2.1 幌似周辺で実施したボーリング調査結果

B-6地点 ボーリング柱状図

一部修正 (H28/2/5審査会合)

B-7地点 ボーリングコア写真(2/2)

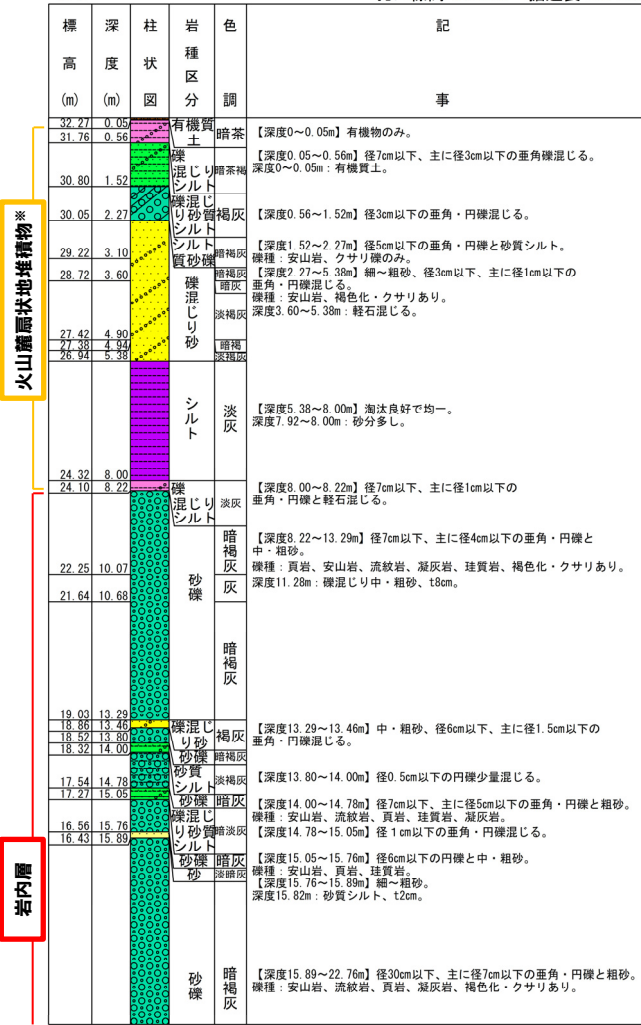
※H28.2.5審査会合資料では、B-7ボーリングにおいて、岩内層の直上に認められる堆積物を、堀株川右岸に認められる第四系中部更新統発足層(洞爺火砕流堆積物に覆われる扇状地堆積物)との層相及び分布標高の対比から、同層に区分していた。しかし、当該堆積物は、層位関係等から堆積年代を中期更新世と判断することはできない。また、ボーリングコアの再観察の結果、堀株川右岸に認められる発足層の構成礫種が、花崗閃緑岩、安山岩、流紋岩等であることに対し、当該堆積物の構成礫種は安山岩を主体とする。更に、本ボーリング位置は、小嶋ほか編(2003)におけるニセコ・雷電火山群の火山麓扇状地に位置している。これらのことから、当該堆積物及びその上位に認められる堆積物を一括して、ニセコ・雷電火山群(安山岩質)を起源とする火山麓扇状地堆積物に区分を見直した。

B-7地点 ボーリング柱状図

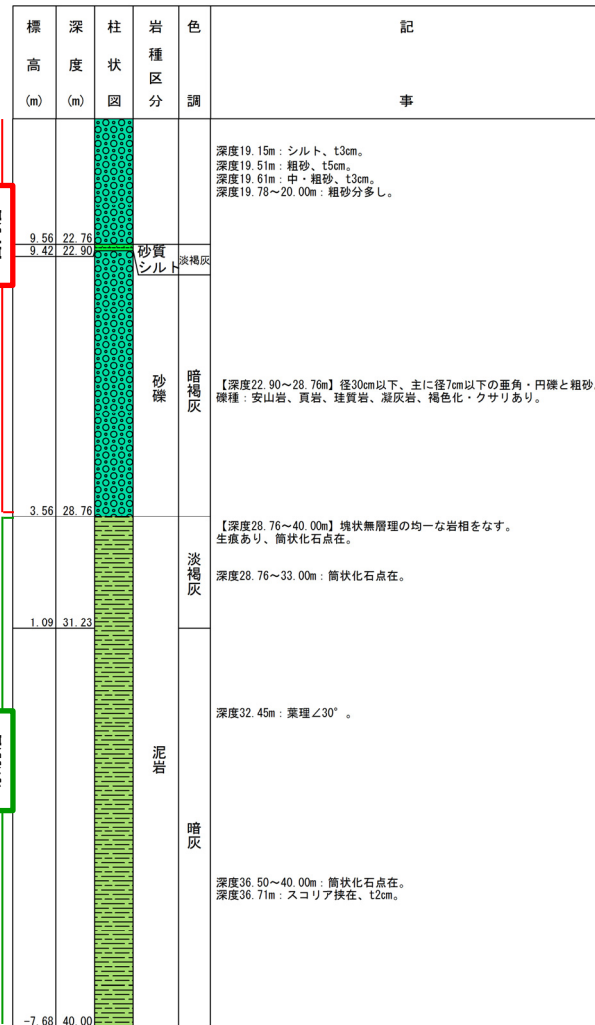
※H28.2.5審査会合資料では、B-7ボーリングにおいて、岩内層の直上に認められる堆積物を、堀株川右岸に認められる第四系中部更新統発足層(洞爺火砕流堆積物に覆われる層状地堆積物)との層相及び分布標高の対比から、同層に区分していた。しかし、当該堆積物は、層位関係等から堆積年代を中期更新世と判断することはできない。また、ボーリングコアの再観察の結果、堀株川右岸に認められる発足層の構成礫種が、花崗閃緑岩、安山岩、流紋岩等であることに対し、当該堆積物の構成礫種は安山岩を主体とする。更に、本ボーリング位置は、小嶋ほか編(2003)におけるニセコ・雷電火山群の火山麓扇状地に位置している。これらのことから、当該堆積物及びその上位に認められる堆積物を一括して、ニセコ・雷電火山群(安山岩質)を起源とする火山麓扇状地堆積物に区分を見直した。

C-1地点 ボーリングコア写真(1/2)

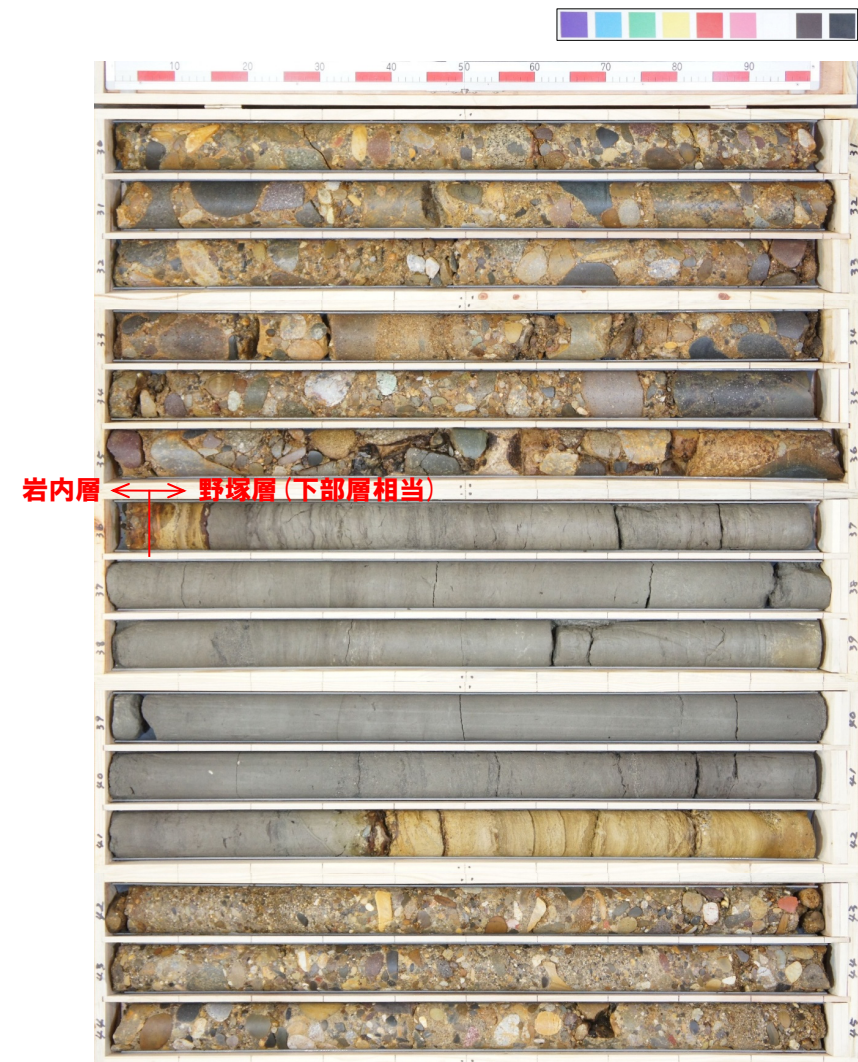
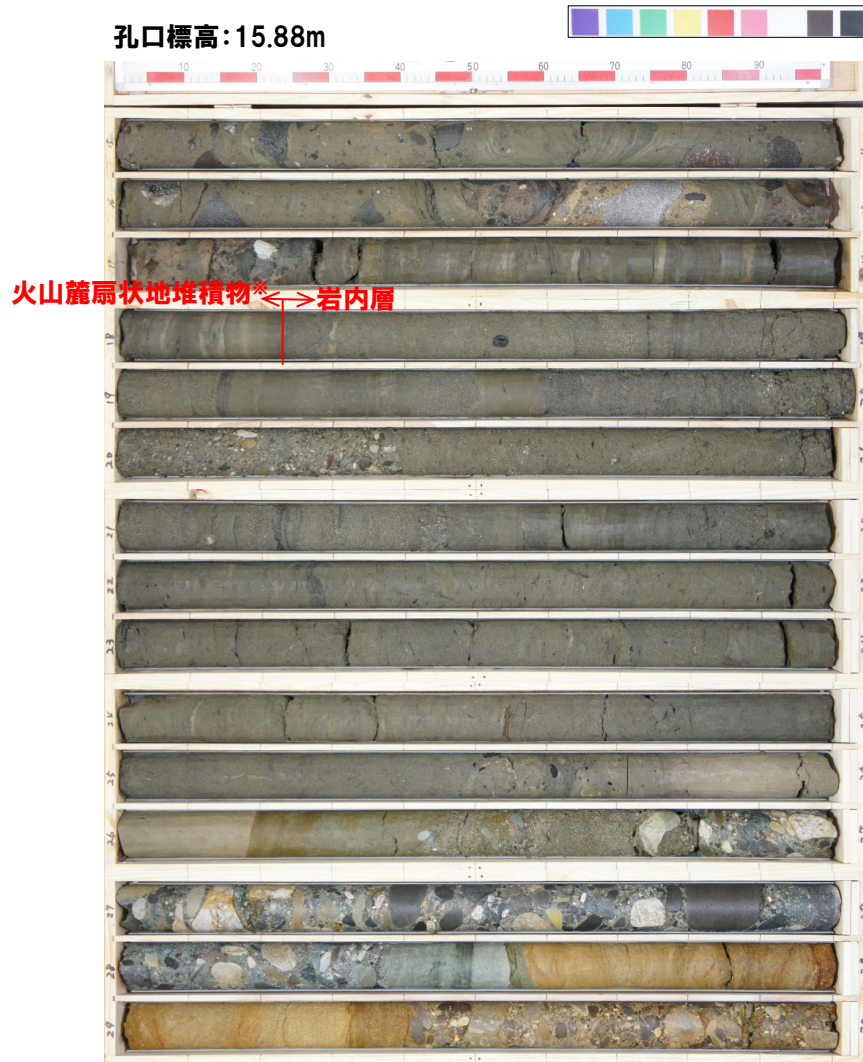
※H28.2.5審査会合資料では、C-1ボーリングにおいて、岩内層の直上の深度17.27~18.23mに認められる堆積物を、堀株川右岸に認められる第四系中部更新統発足層(洞爺火砕流堆積物に覆われる扇状地堆積物)との層相及び分布標高の対比から、同層に区分していた。しかし、当該堆積物は、層位関係等から堆積年代を中期更新世と判断することはできない。また、ボーリングコアの再観察の結果、堀株川右岸に認められる発足層の構成礫種が、花崗閃緑岩、安山岩、流紋岩等であることに対し、当該堆積物の構成礫種は安山岩を主体とする。更に、本ボーリング位置は、小嶋ほか編(2003)におけるニセコ・雷電火山群の火山麓扇状地付近に位置している。これらのことから、当該堆積物及びその上位に認められる堆積物を一括して、ニセコ・雷電火山群(安山岩質)を起源とする火山麓扇状地堆積物に区分を見直した。

C-1地点 ボーリング柱状図

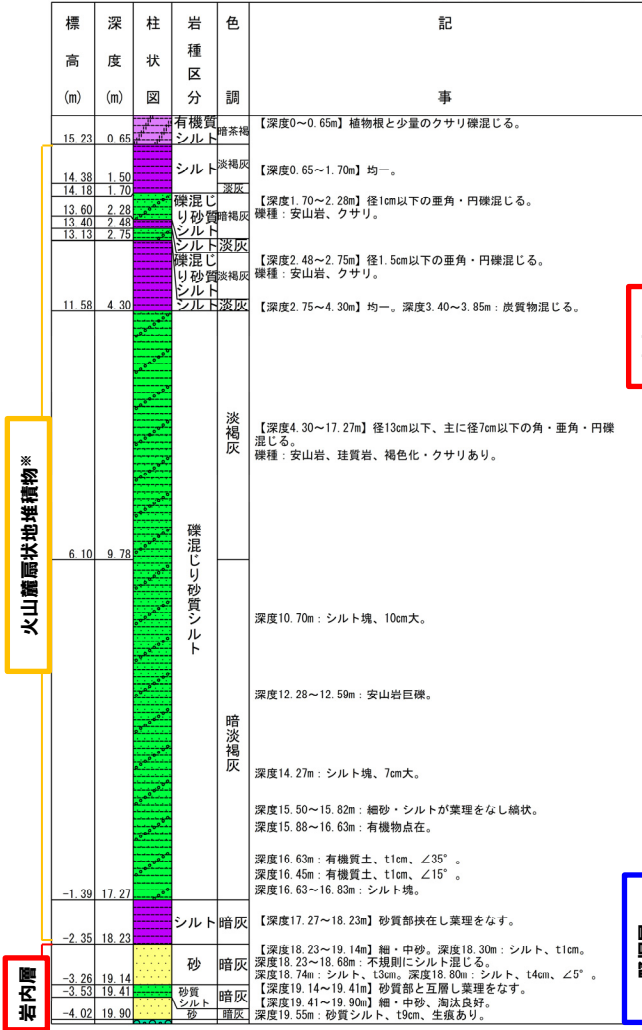
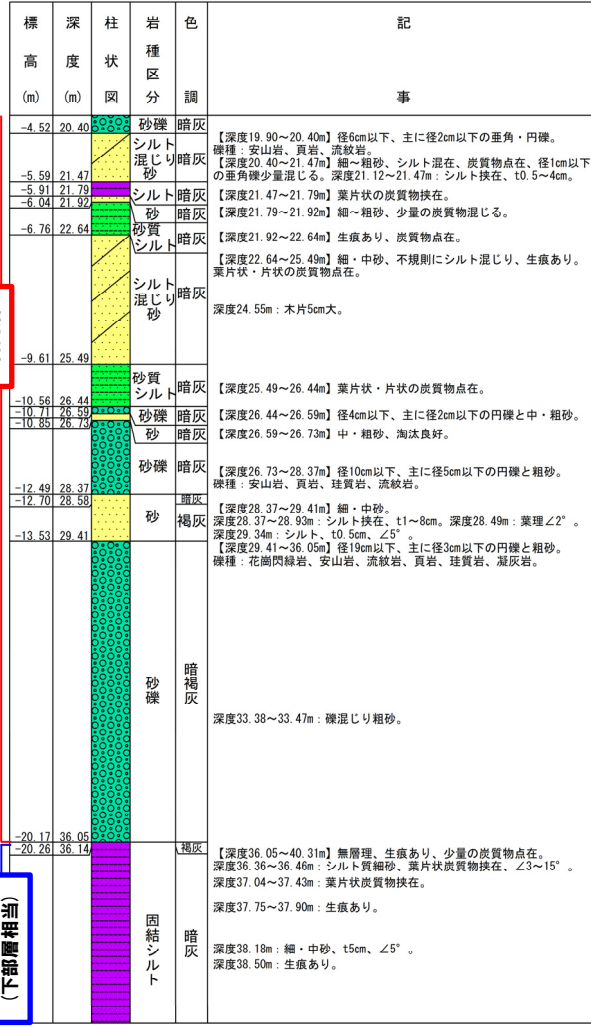
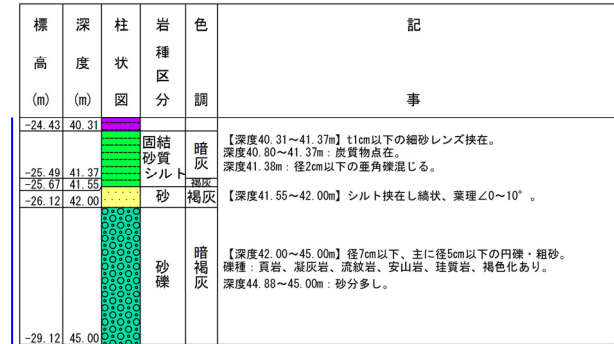
※H28.2.5審査会合資料では、C-1ボーリングにおいて、岩内層の直上の深度17.27~18.23mに認められる堆積物を、堀株川右岸に認められる第四系中部更新統発足層(洞爺火砕流堆積物に覆われる扇状地堆積物)との層相及び分布標高の対比から、同層に区分していた。しかし、当該堆積物は、層位関係等から堆積年代を中期更新世と判断することはできない。また、ボーリングコアの再観察の結果、堀株川右岸に認められる発足層の構成礫種が、花崗閃緑岩、安山岩、流紋岩等であることに対し、当該堆積物の構成礫種は安山岩を主体とする。更に、本ボーリング位置は、小嶋ほか編(2003)におけるニセコ・雷電火山群の火山麓扇状地付近に位置している。これらのことから、当該堆積物及びその上位に認められる堆積物を一括して、ニセコ・雷電火山群(安山岩質)を起源とする火山麓扇状地堆積物に区分を見直した。

C-2地点 ボーリングコア写真(1/2)

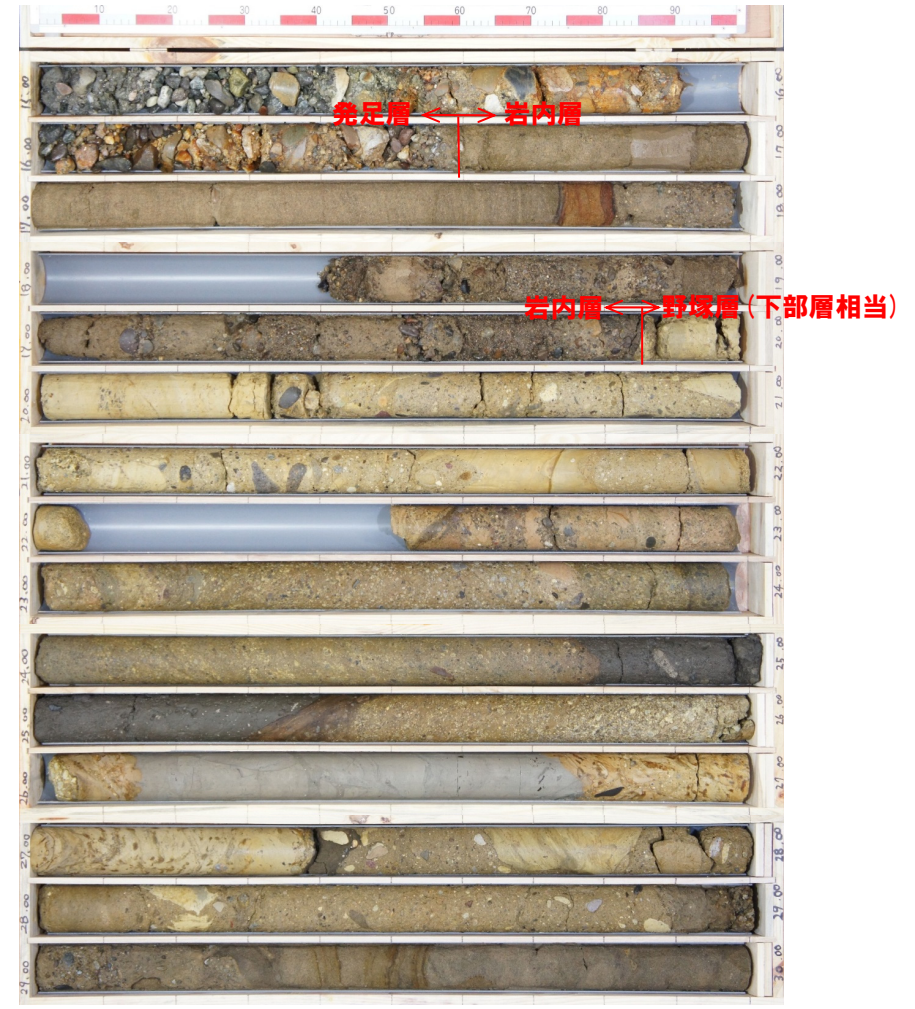
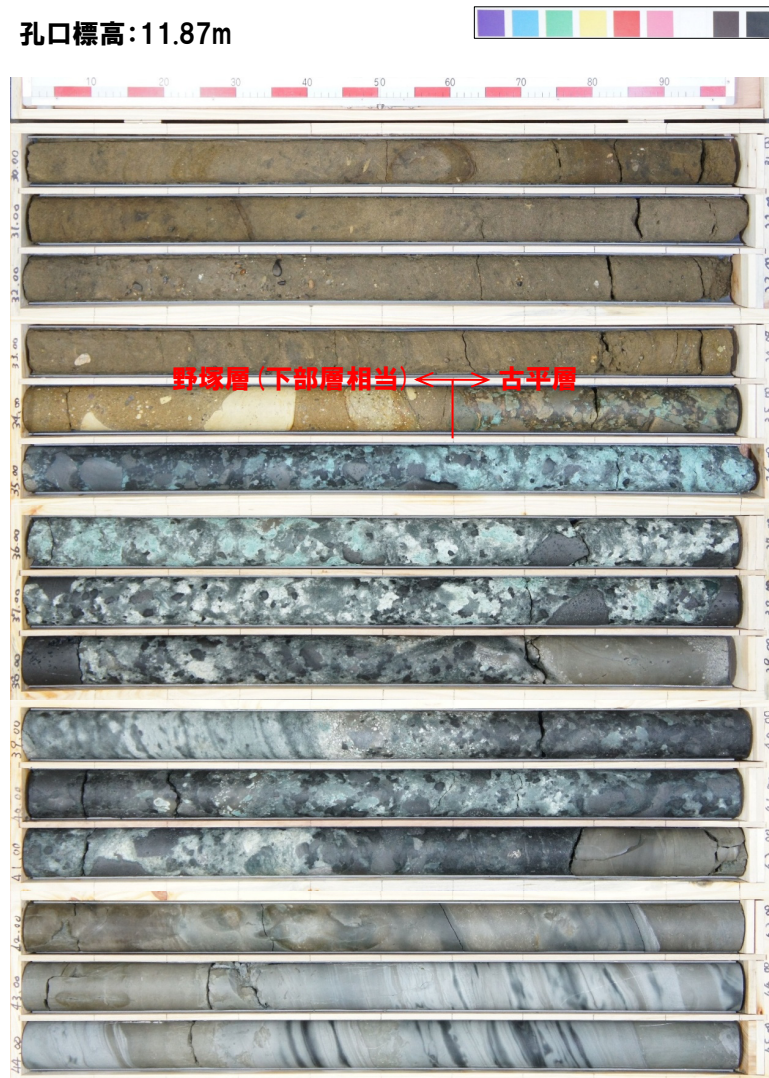
※C-2ボーリングに認められる洞爺火砕流堆積物を覆う堆積物は、H28.2.5審査会合資料では地層区分をしていなかったが、ボーリングコアの再観察結果及び当該ボーリング位置は、石田ほか(1991)における氾濫原堆積物の分布範囲に位置していることを踏まえ、深度0.07~4.50m(標高11.80~7.37m)を氾濫原堆積物に、深度4.50~6.65m(標高7.37~5.22m)を洞爺火砕流堆積物(二次堆積物)に区分した。

C-2地点 ボーリング柱状図

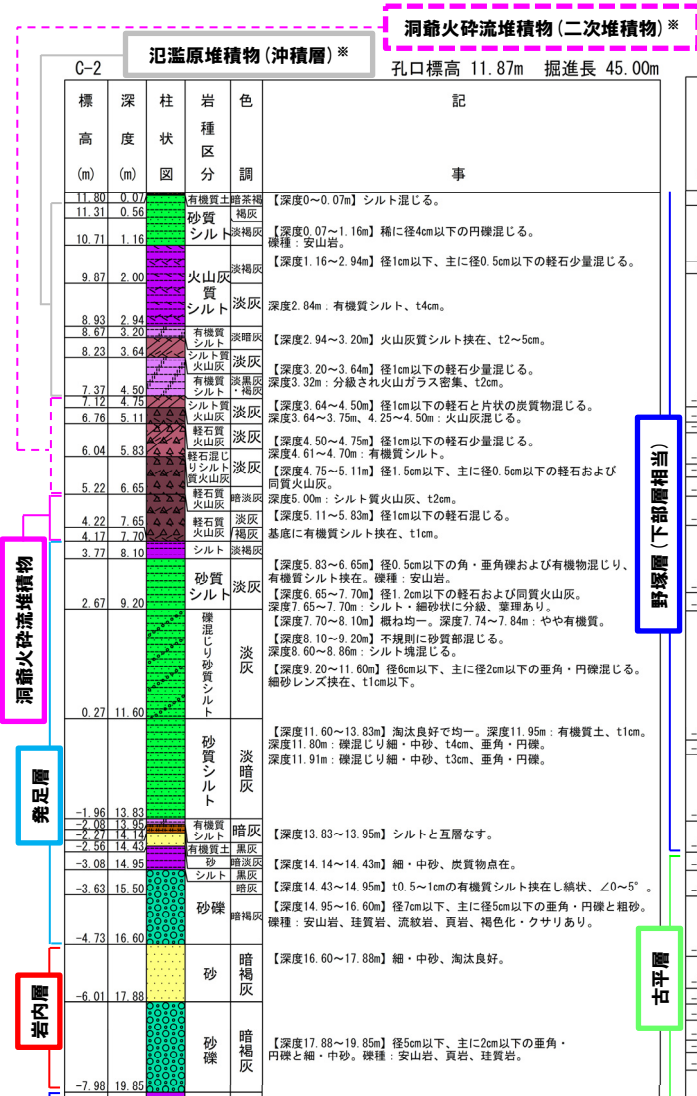
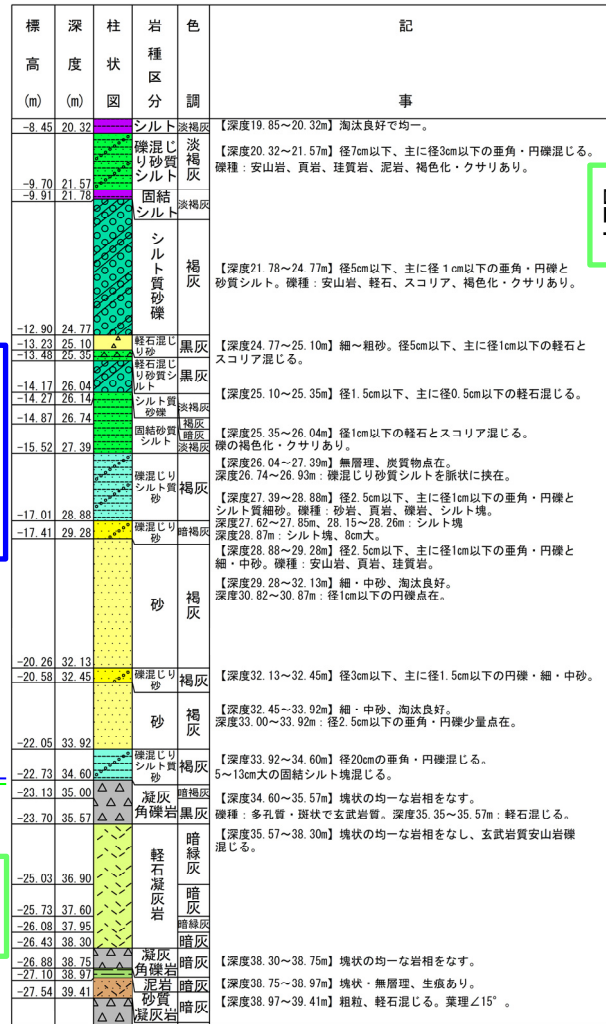
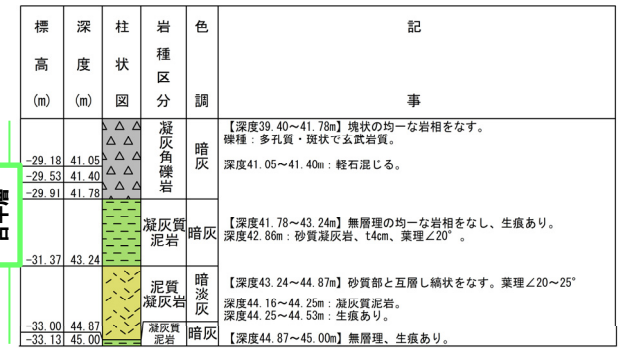
※C-2ボーリングに認められる洞爺火砕流堆積物を覆う堆積物は、H28.2.5審査会合資料では地層区分をしていなかったが、ボーリングコアの再観察結果及び当該ボーリング位置は、石田ほか(1991)における泥濘原堆積物の分布範囲に位置していることを踏まえ、深度0.07~4.50m(標高11.80~7.37m)を泥濘原堆積物に、深度4.50~6.65m(標高7.37~5.22m)を洞爺火砕流堆積物(二次堆積物)に区分した。

C-3地点 ボーリング柱状図

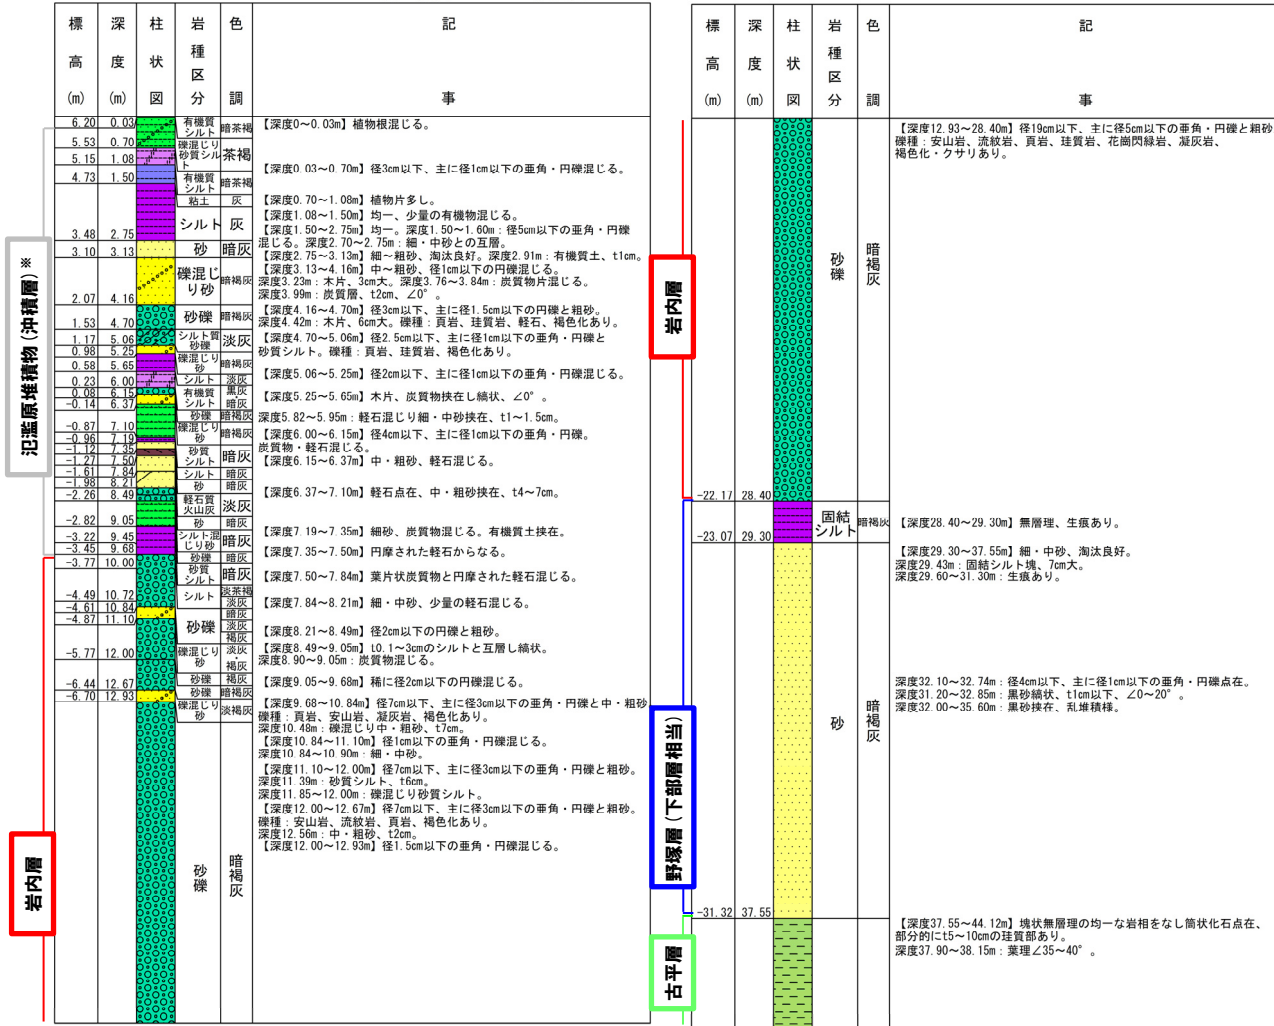
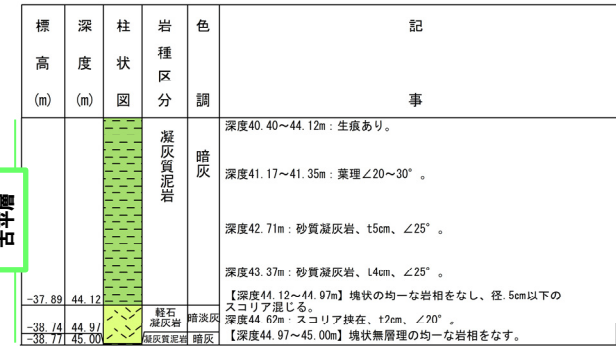
※H28.2.5審査会合資料では、C-3ボーリングにおいて、岩内層の直上に認められる深度8.49~9.68mの堆積物を、堀株川右岸に認められる第四系中部更新統発足層(洞爺火砕流堆積物に覆われる層状地堆積物)との層相及び分布標高の対比から、同層に区別していた。しかし、当該堆積物は、層位関係等から堆積年代を中期更新世と判断することはできない。また、ボーリングコアの再観察結果及び当該ボーリング位置は、石田ほか(1991)における泥濘原堆積物の分布範囲に位置していることを踏まえ、当該堆積物及びその上位に認められる堆積物を一括して、泥濘原堆積物に区分を見直した。

梨野舞納地点 火山灰分析結果

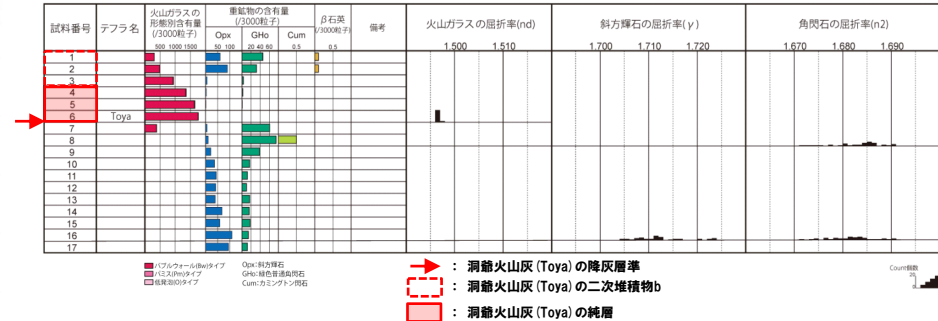
- R3.10.14審査会合以前に実施した火山灰分析 (組成分析及び屈折率測定) の結果, 洞爺火山灰 (Toya) に対比される火山ガラスが認められ, 火山ガラスの粒子数が急増する箇所に降灰層準が認められる (標高24m程度)。
- 火山灰分析の結果, 当該火山灰質砂質シルトのうち, 標高24.35~24.05mについては, 基質部分に洞爺火山灰 (Toya) の火山ガラスを多く含む (1000/3000粒子以上) ことから, 洞爺火山灰 (Toya) の純層 (層厚:30cm) に区分される*1。
- また, 標高24.65~24.35mについては, 直下に洞爺火山灰 (Toya) の純層が認められること及び火山ガラスの粒子数が309~941粒子認められることから, 洞爺火山灰 (Toya) の二次堆積物b (層厚:30cm) に区分される。

※1 これまで (R3.10.14審査会合以前), 洞爺火山灰 (Toya) の降灰層準に相当すると評価した堆積物について, 4章「積丹半島西岸における洞爺火砕流堆積物の有無に関する検討」と同様, R3.10.14審査会合以降, 火山ガラスの粒子数, 堆積構造の有無, 異質物質等の混在の有無等に着目し, 純層, 二次堆積物等への細区分も実施した (細区分の考え方については, P219参照)。
